**RICONOSCIMENTO DI AREE STORICHE ALL'INTERNO DI AREE A BOSCO**

Tavola: URB 8 / 12

**Categoria: ERRORI**

TAVOLA  
URB 12

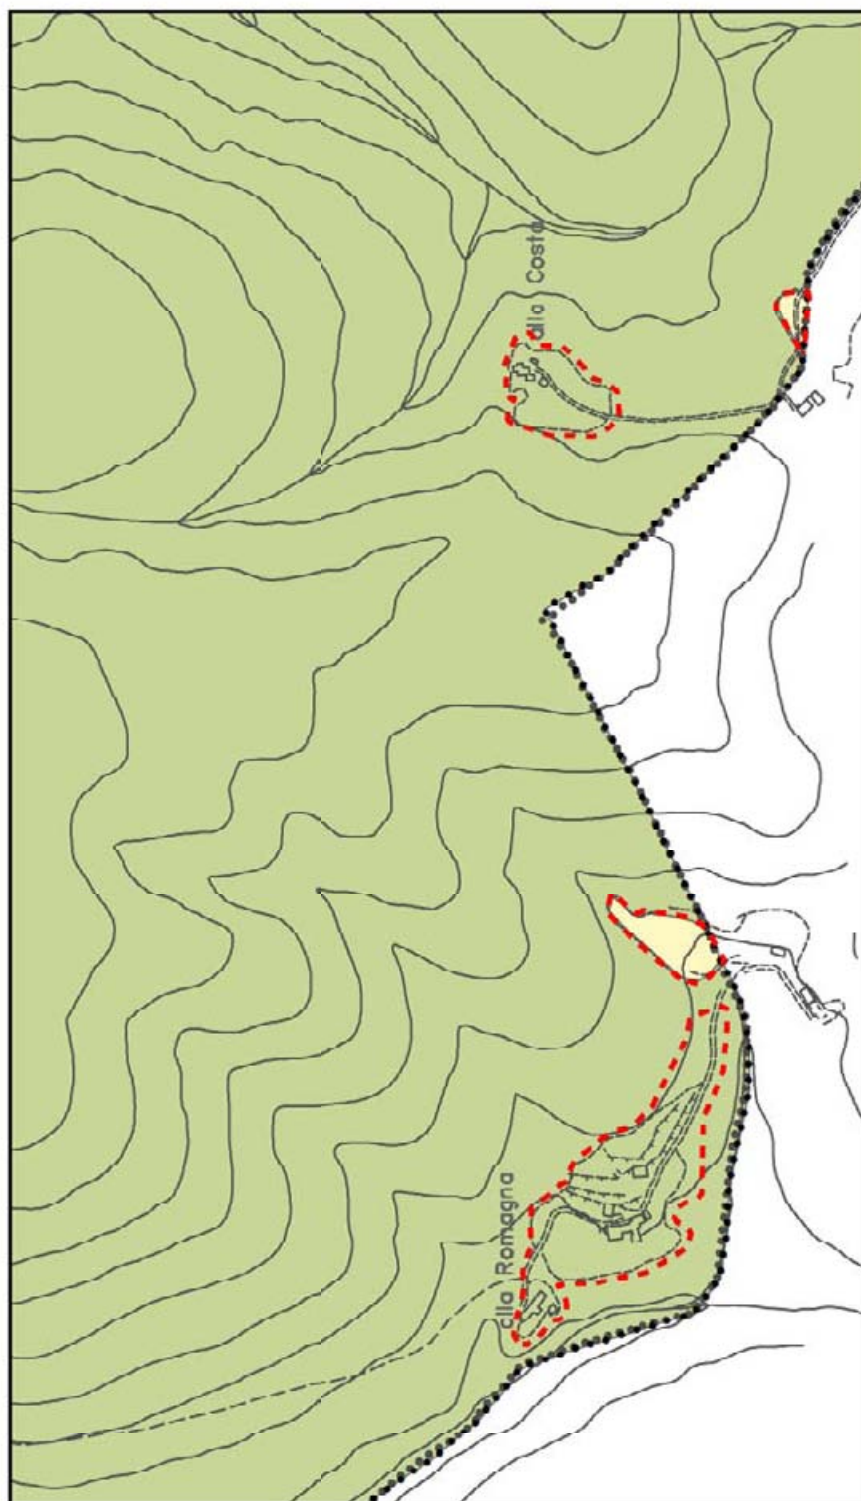
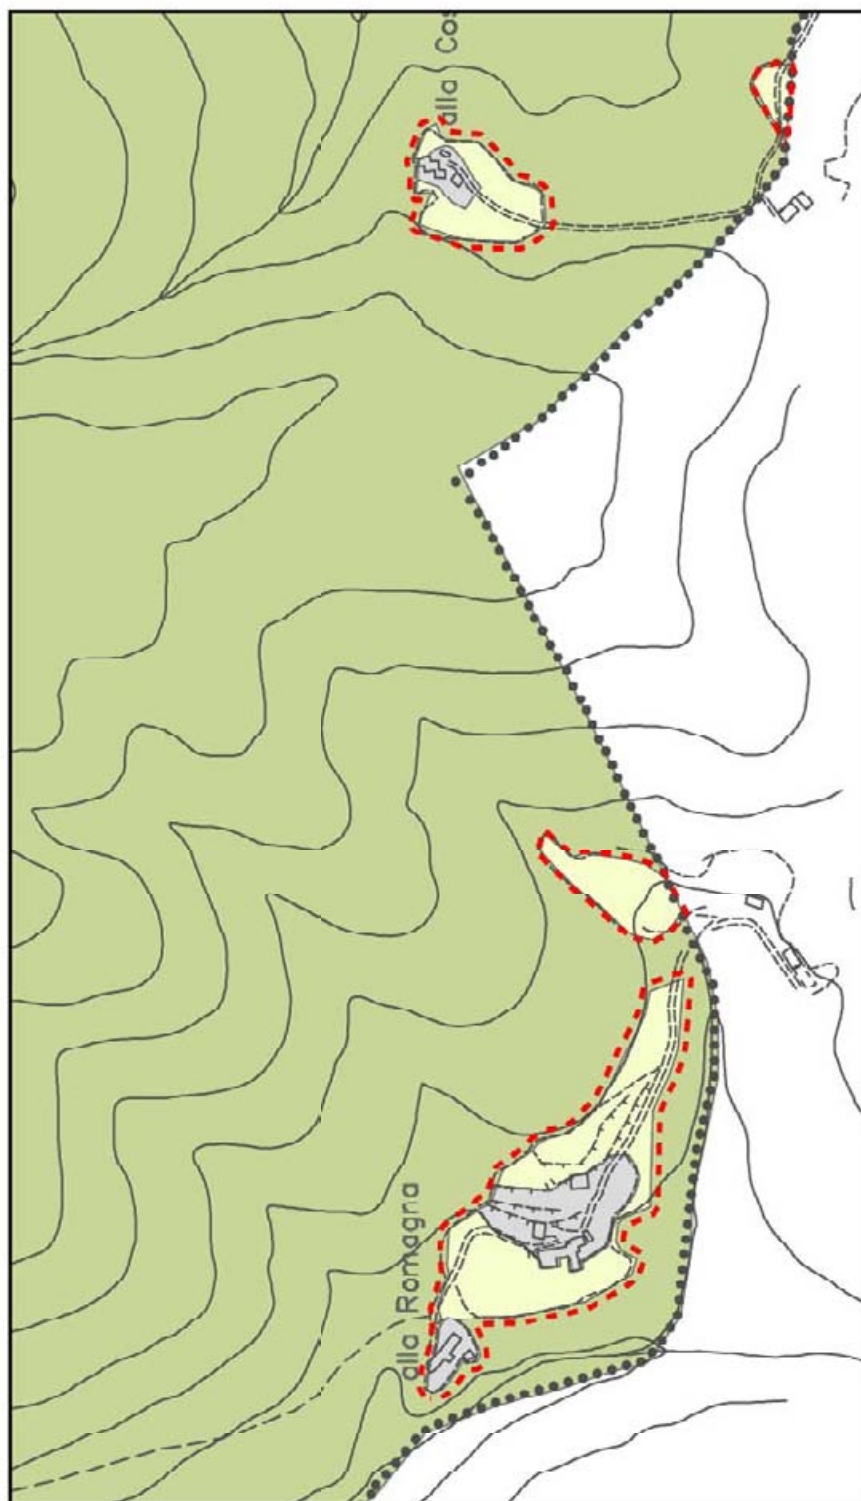
Nelle tavole URB 8 e URB 12 n° 4 zone urbanistiche classificate *altri edifici storici isolati* (art. 47 delle NTA), presenti nella versione adottata del Regolamento Urbanistico, non risultano essere presenti nella cartografia della versione approvata. Nessuna osservazione accolta o altro provvedimento del Consiglio Comunale riguarda tali zone, quindi non ci sono motivi perché siano state cancellate. In realtà non sono visibili sulle stampe perché la campitura della zona circostante (bosco) è disegnata sopra le zone storiche di che trattasi, coprendo la colorazione grigia dell'edificio storico. A tale scopo è stata presentata richiesta di correzione da parte degli interessati prot. n°54223 del 24.9.2004.

Nelle tavole URB 8 e URB 12 n° 7 zone urbanistiche classificate *aree agricole di interesse paesaggistico* (art. 31.4 delle NTA), presenti nella versione adottata del Regolamento Urbanistico, non risultano essere presenti nella cartografia della versione approvata. Nessuna osservazione accolta o altro provvedimento del Consiglio Comunale riguarda tali zone, quindi non ci sono motivi perché siano state cancellate. In realtà non sono visibili sulle stampe perché la campitura della zona circostante (bosco) è disegnata al computer sopra le zone storiche di che trattasi, coprendo la colorazione giallo-verde delle zone agricole.

Ricostituzione delle quattro zone urbanistiche *altri edifici storici isolati* (art. 47 delle NTA) nella identica posizione e con la identica consistenza della versione adottata del R.U.

Ricostituzione delle sette zone urbanistiche *aree agricole di interesse paesaggistico* (art. 31.4) nella identica posizione e con la identica consistenza della versione adottata del R.U.

**E.03**

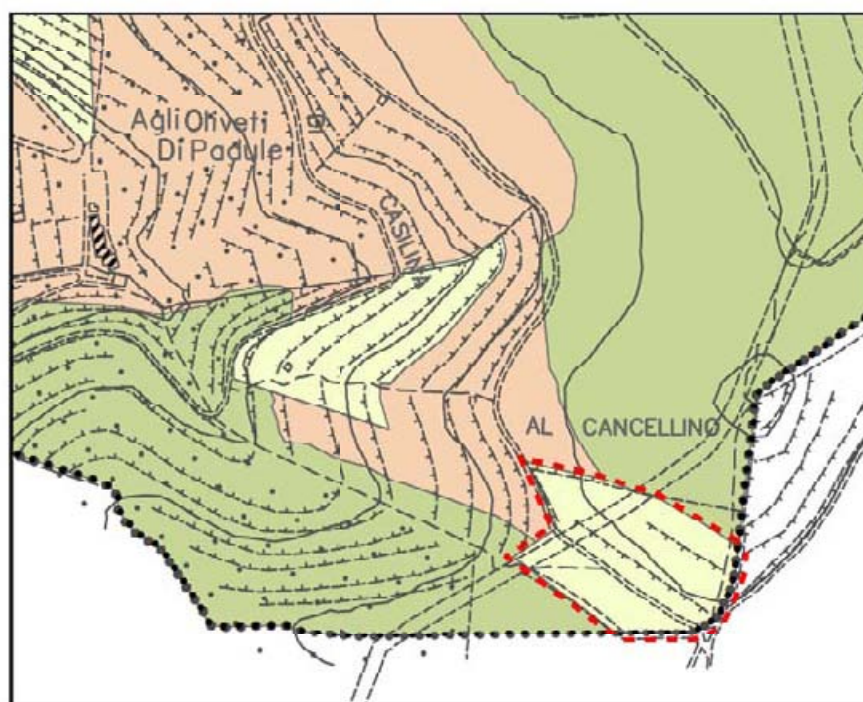
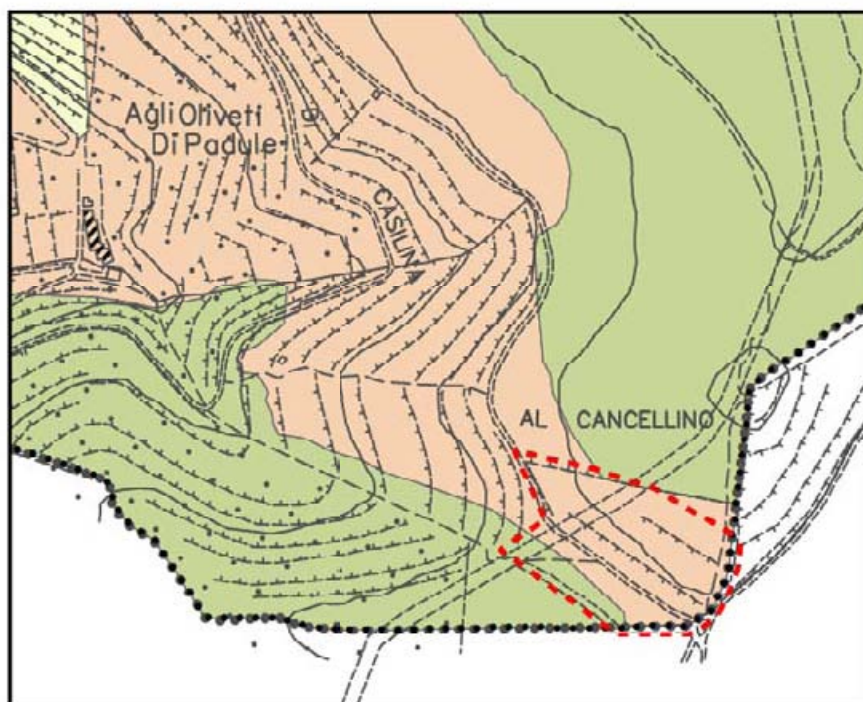
Su istanza dei proprietari prot. gen. n° 11989 del 2.3.2005 è stato riconosciuto che una porzione di terreno individuata con destinazione ad *aree boscate a copertura fitta* (art. 33.1 delle NTA) nel vigente RU è effettivamente interessata prevalentemente da fabbricati, giardini, coltivazioni specialistiche e comunque non riconducibile ad area boscata, pur in presenza di rada vegetazione di alto fusto.

Per la correzione di questo errore si assegna una destinazione urbanistica di tipo *aree agricole di interesse paesaggistico* (art. 31.4), come le zone limitrofe, perché non comprese in alcun ambito insediativo presente nel RU, modificando porzione di terreno attualmente destinata a *aree boscate a copertura fitta* (art. 33.1).

**E.04**

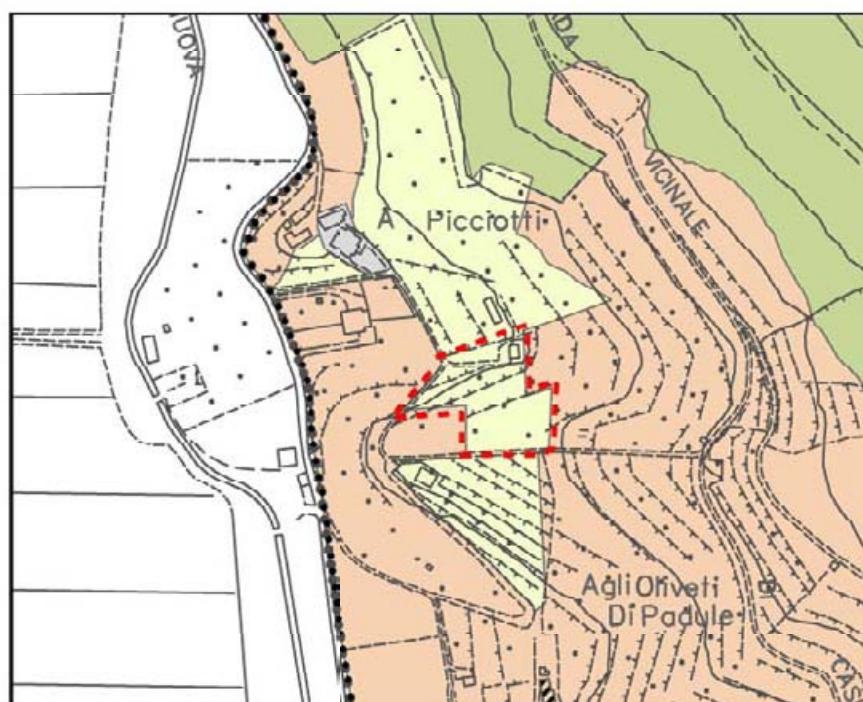
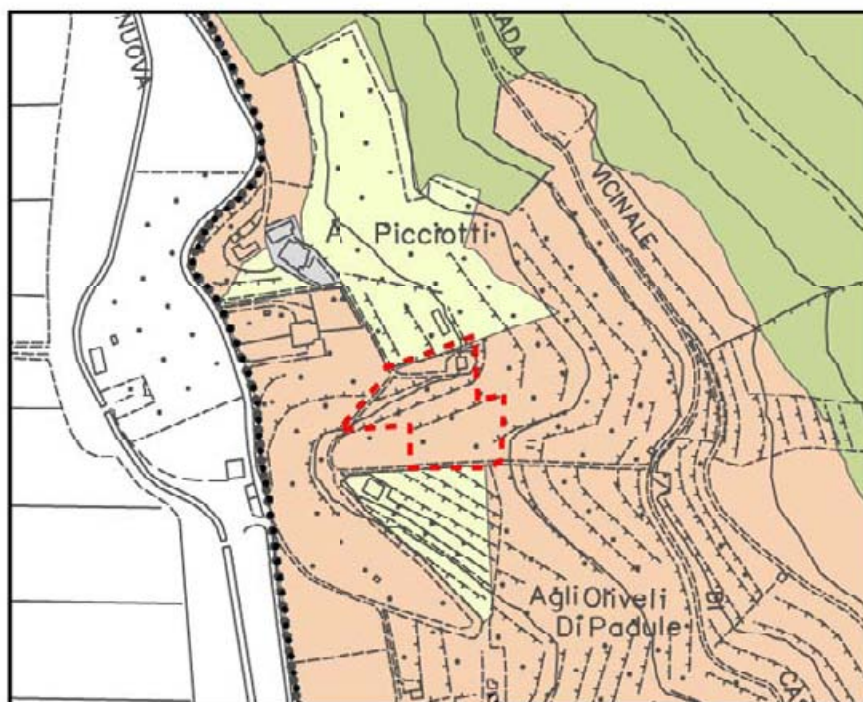
Su istanza dei proprietari prot. gen. n°25617 del 20.4.2006 è stato riconosciuto che una porzione di terreno individuata con destinazione ad *aree boscate a copertura rada* (art. 33.2 delle NTA) nel vigente RU è effettivamente adibita prevalentemente a coltivazioni specialistiche e comunque non riconducibile ad area boscata.

Per la correzione di questo errore si assegna una destinazione urbanistica di tipo *aree agricole di interesse paesaggistico* (art. 31.4) modificando porzione di terreno attualmente destinata a *aree boscate a copertura rada* (art. 33.2).

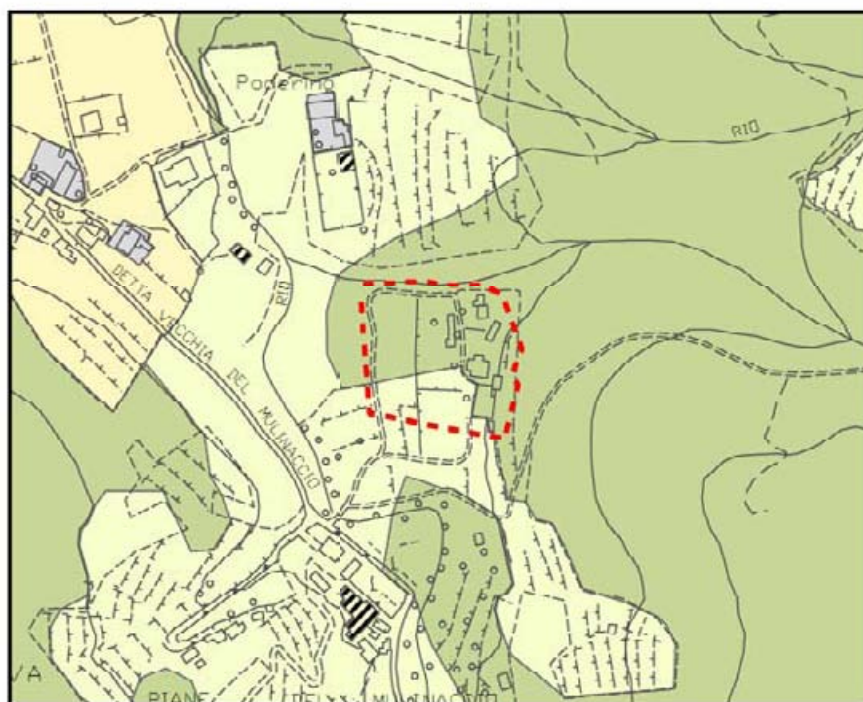
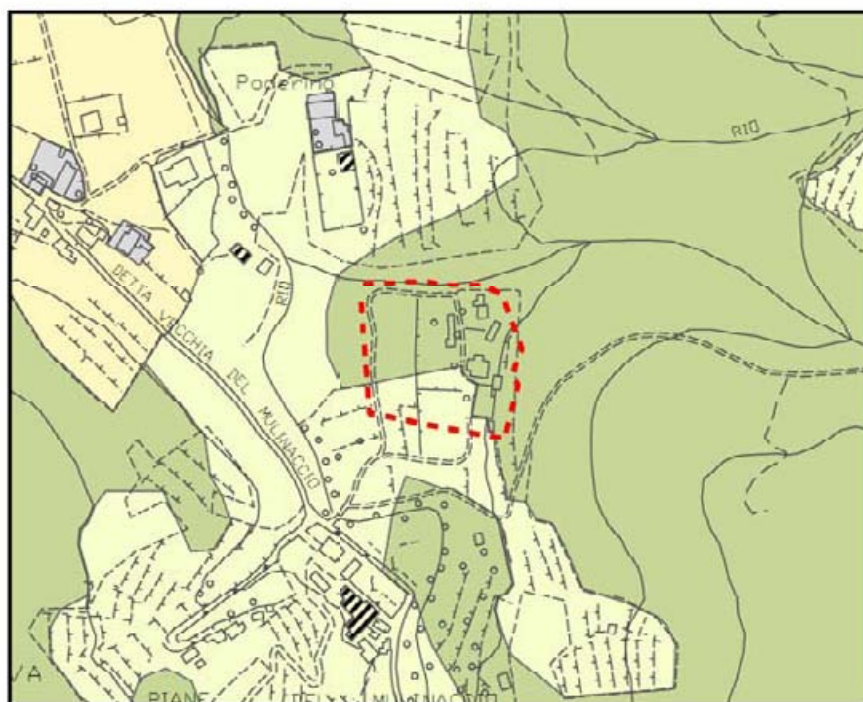
Su istanza dei proprietari prot. gen. n° 74294 del 12.12.2006 è stato riconosciuto che una porzione di terreno individuata con destinazione ad *aree boscate a copertura fitta* (art. 33.1 delle NTA) e *aree boscate a copertura rada* (art. 33.2 delle NTA) nel vigente RU è effettivamente adibita prevalentemente a coltivazioni specialistiche e comunque non riconducibile ad area boscata.

Per la correzione di questo errore si assegna una destinazione urbanistica di tipo *aree agricole di interesse paesaggistico* (art. 31.4) modificando porzioni di terreno attualmente destinate a *aree boscate a copertura fitta* (art. 33.1) e *aree boscate a copertura rada* (art. 33.2).

**E.06**

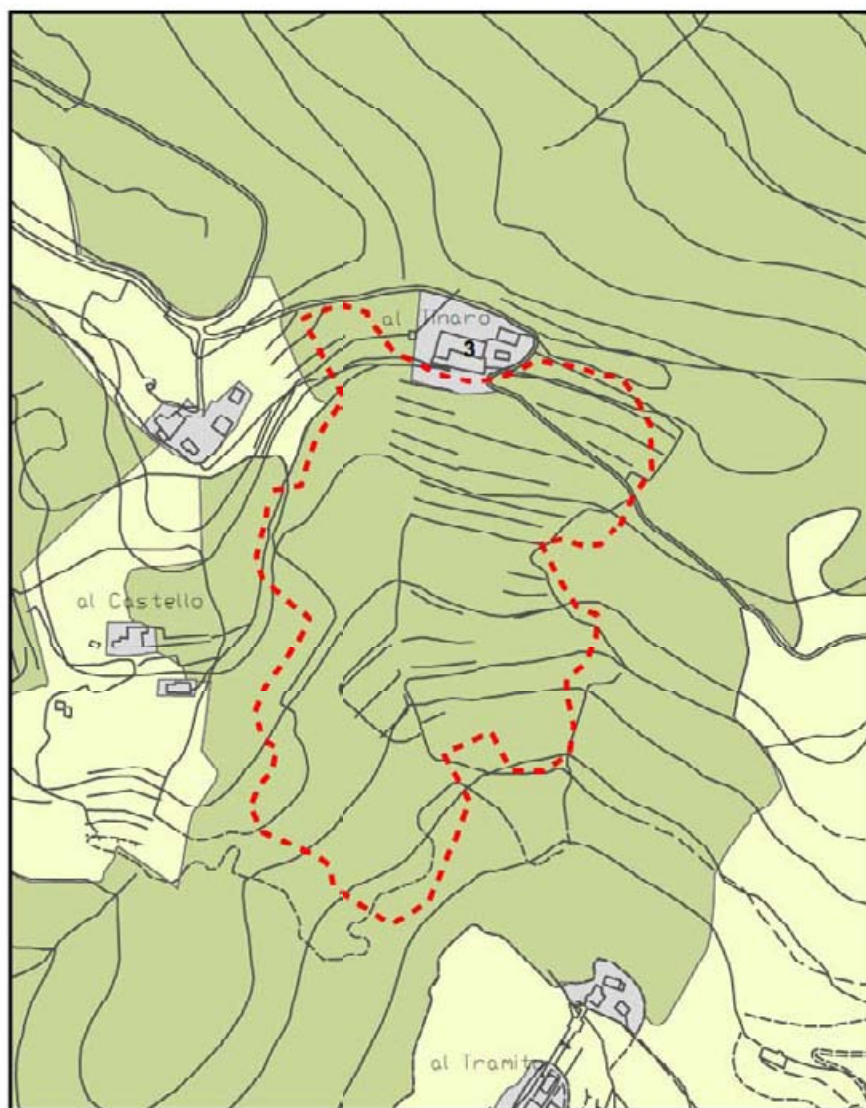
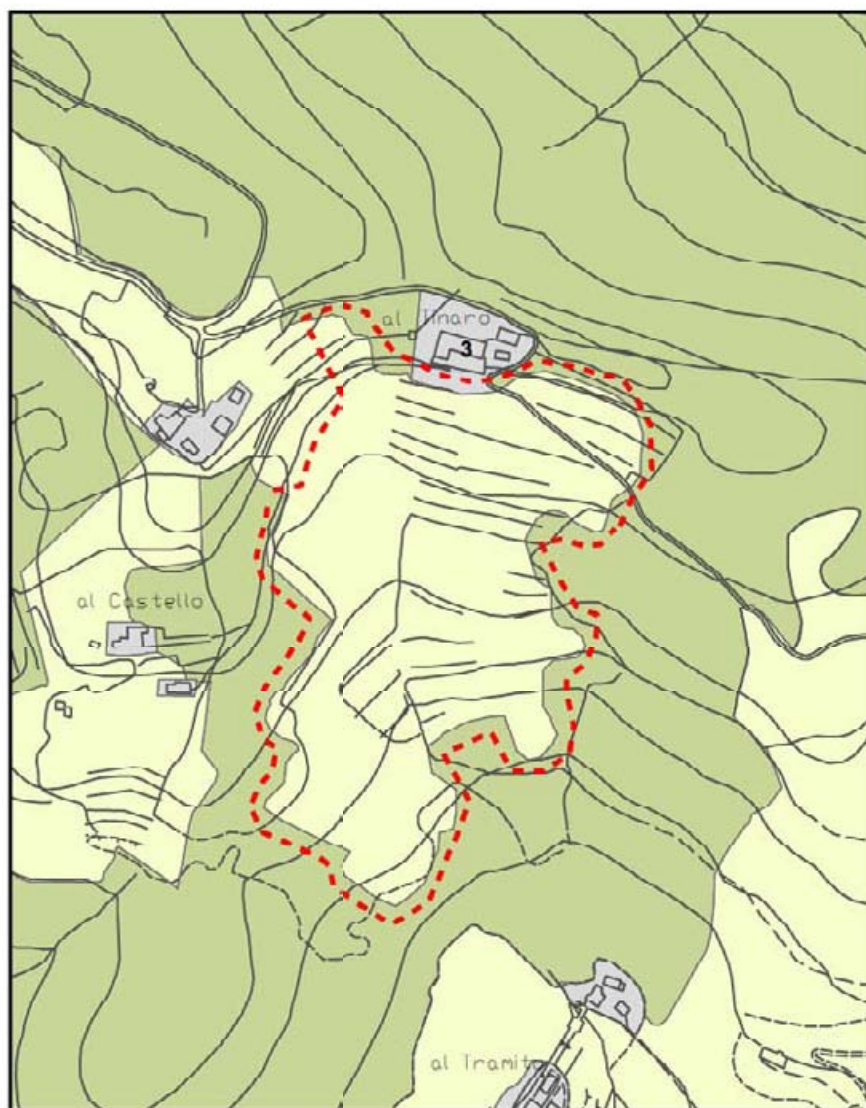
Su istanza dei proprietari prot. gen. n°57154 del 29.8.2007 è stato riconosciuto che una porzione di terreno individuata con destinazione ad *aree boscate a copertura fitta* (art. 33.1 delle NTA) nel vigente RU è effettivamente adibita prevalentemente a coltivazioni specialistiche e comunque non riconducibile ad area boscata.

Per la correzione di questo errore si assegna una destinazione urbanistica di tipo *aree agricole di interesse paesaggistico* (art. 31.4) modificando porzione di terreno attualmente destinata a *aree boscate a copertura fitta* (art. 33.1).

**E.07**

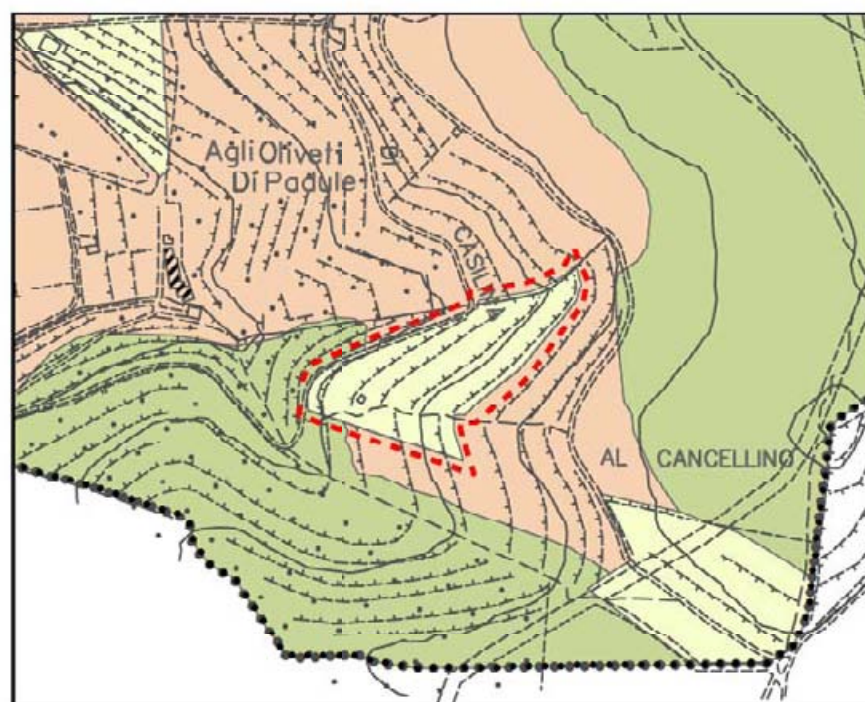
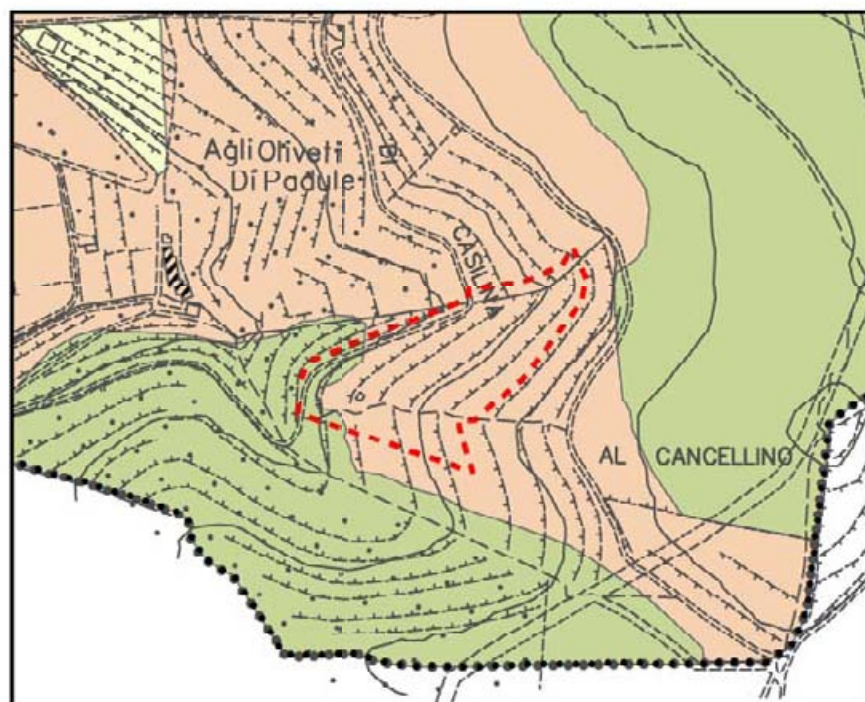
Su istanza dei proprietari prot. gen. n°45247 del 16.7.2008 è stato riconosciuto che una porzione di terreno individuata con destinazione in parte ad *aree boscate a copertura fitta* (art. 33.1 delle NTA) e in parte ad *aree boscate a copertura rada* (art. 33.2 delle NTA) nel vigente RU è effettivamente adibita prevalentemente a coltivazioni specialistiche e comunque non riconducibile ad area boscata.

Per la correzione di questo errore si assegna una destinazione urbanistica di tipo *aree agricole di interesse paesaggistico* (art. 31.4) modificando porzioni di terreno attualmente destinate ad *aree boscate a copertura fitta* (art. 33.1) e ad *aree boscate a copertura rada* (art. 33.2).
